SUPERINTENDENCIA DE INDUSTRIA Y COMERCIO	
RAD: 13-124729- -3	FECHA: 2014-03-14 18:20:39
DEP: 2020 DIRECCION DE NUEVAS CREACIONES	EVE: 1 REGISTRO/DEPOSITO/CONCESION/DEPOSITO
TRA: 2 PATENTES DE INVENCION	FOLIOS: 6
ACT: 519 PRESENTACION

Como resultado del examen de fondo realizado, con fundamento en el Artículo 45 de la Decisión 486 de la Comisión de la Comunidad Andina, se comunica:

Título de la solicitud: “Bloques de construcción con ensamble en cuatro caras” (Fl. 1).

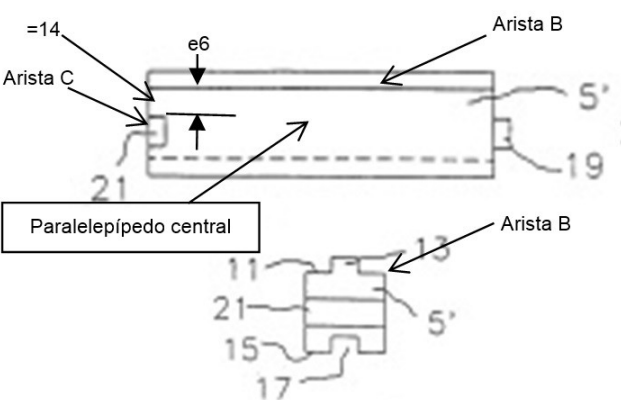
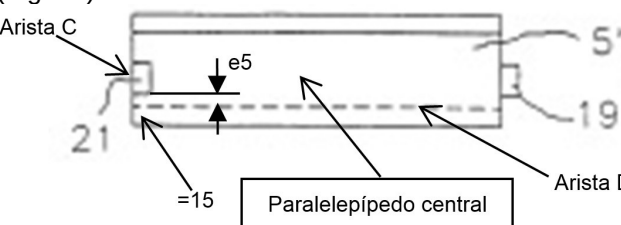
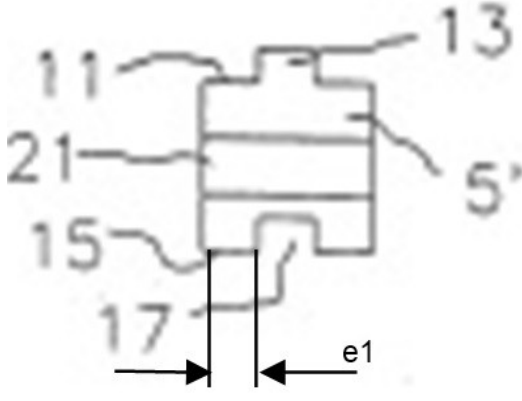
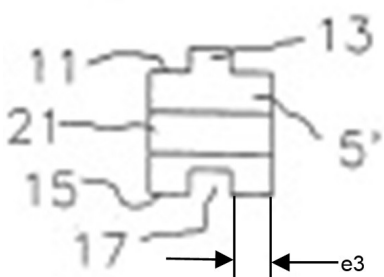
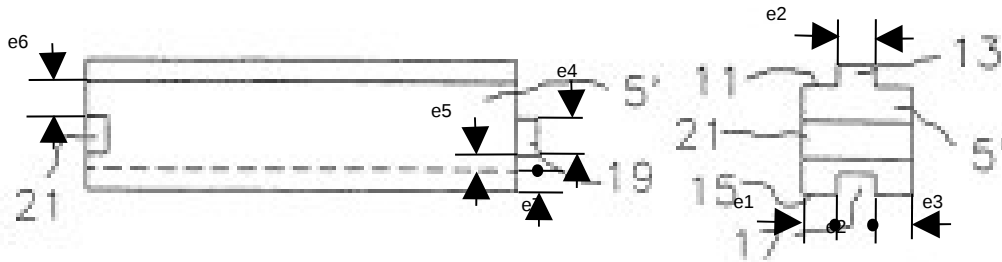
Características esenciales	D1
Un bloque de construcción con ensamble ortogonal en cuatro caras.	Un bloque de construcción con ensamble ortogonal en cuatro caras (Resumen).
Un paralelepípedo central (11), paralelepípedos orbitales (12), (13), (14), (15), (16), (17) en cuatro caras circundantes, en donde el paralelepípedo central (11) tiene una relación de b_1 y b_2 que está entre 1:0.5 hasta 1:5 y una relación de b_1 y b_3 entre 1:0.5 hasta 1:5.	Un paralelepípedo central, paralelepípedos orbitales (19 y 21=12), (13), (15=16), (opuesto a 15=17) en cuatro caras circundantes  (Fig. 10) En donde el paralelepípedo central con una sección transversal rectangular con una relación de longitud de borde de aproximadamente 1:2 (Párr. 10) para dimensiones en general (Párr. 23, 29).
La arista superior del paralelepípedo orbital (12) cuya arista es perpendicular a la arista (A) del paralelepípedo central (11) y lo separa una distancia vertical e_6 , de la cara superior del paralelepípedo central (11) y una distancia vertical e_5 de la cara inferior de dicho paralelepípedo (11)	La arista superior del paralelepípedo orbital (19 y 21) cuya arista es perpendicular a la arista (A) del paralelepípedo central y lo separa una distancia vertical e_6, de la cara superior del paralelepípedo central y una distancia vertical e_5 de la cara inferior de dicho paralelepípedo (Fig. 10).  (Fig. 10)

La arista inferior del paralelepípedo orbital (13) cuya arista longitudinal es paralelo a la arista (B) del paralelepípedo central (11) lo separa una distancia e_3 de la cara lateral derecha del elemento (1) y una distancia e_1 de la cara lateral izquierda de dicho elemento (1)	 (Fig. 10)

La cara superior del paralelepípedo orbital (14) cuya arista longitudinal es perpendicular a la arista (B) y (C) del paralelepípedo central (11), es co-planar con la cara posterior del paralelepípedo central (11) y tiene una altura e6;	 (Fig. 10)
La cara superior del paralelepípedo orbital (15) cuya arista longitudinal es perpendicular a la arista (C) y (D) del paralelepípedo central (11), es co-planar con la cara posterior del paralelepípedo central (11) y lo separa una distancia perpendicular e5 de la arista posterior e inferior del paralelepípedo central (11)	 (Fig. 10)
La cara superior del paralelepípedo orbital (16) cuya arista longitudinal es paralela a la cara izquierda del paralelepípedo central (11), es co-planar con la cara inferior del paralelepípedo central (11) tiene un espesor e1	
La cara superior del paralelepípedo orbital (17) cuya arista longitudinal es paralelo a la arista (D) del paralelepípedo central (11) es coplanar con la cara inferior del paralelepípedo central (11) tiene un espesor e3	 (Fig. 10)

De acuerdo con la tabla anterior, las características esenciales del bloque de la reivindicación 1 habían sido divulgadas previamente en el documento D1, por lo tanto, la materia reivindicada no es nueva.

Reivindicación 2: porque el paralelepípedo central tiene una forma de ortoedro (Fig. 10).

Reivindicación 3: el paralelepípedo orbital (12), tiene un espesor e_4 , el paralelepípedo orbital (13) tiene un espesor e_2 , el paralelepípedo orbital (14) tiene un espesor e_6 , el paralelepípedo orbital (15) tiene un espesor e_5 más e_7 , el paralelepípedo orbital (16) tiene un espesor e_1 y el paralelepípedo orbital (17), tiene un espesor e_3 . (Fig. 10)

- Reivindicación 7: los paralelepípedos orbitales equivalentes a los elementos 16, 17 y 13 se ubican en la misma dirección de paralelepípedos orbitales 14, 15 y 12 en la figura 10.

Las reivindicaciones dependientes 2, 3 y 7 no mencionan alguna característica que haga nuevo el elemento de la reivindicación 1, por lo cual se considera que no son nuevas.
